改善箇所説明図

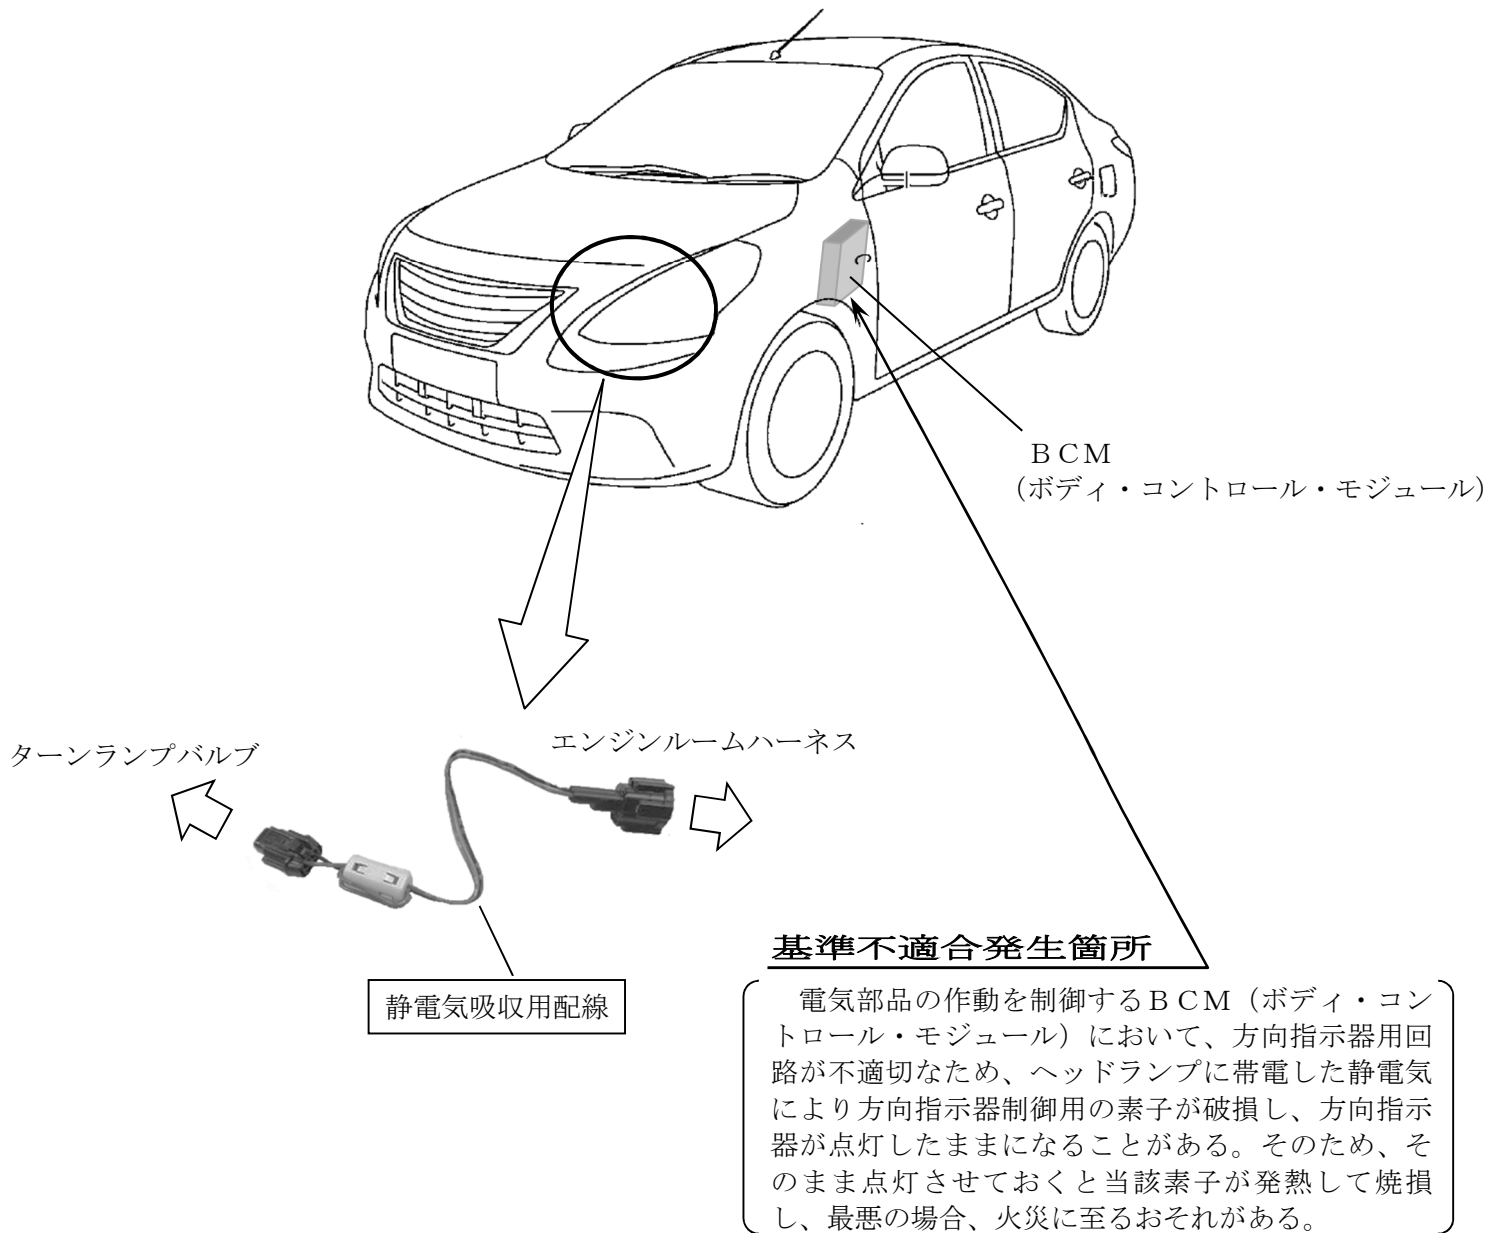
全車両、方向指示器の電気配線に静電気吸収用配線を追加する。

識別：銀色のシールをモデルナンバープレートに貼り付ける。
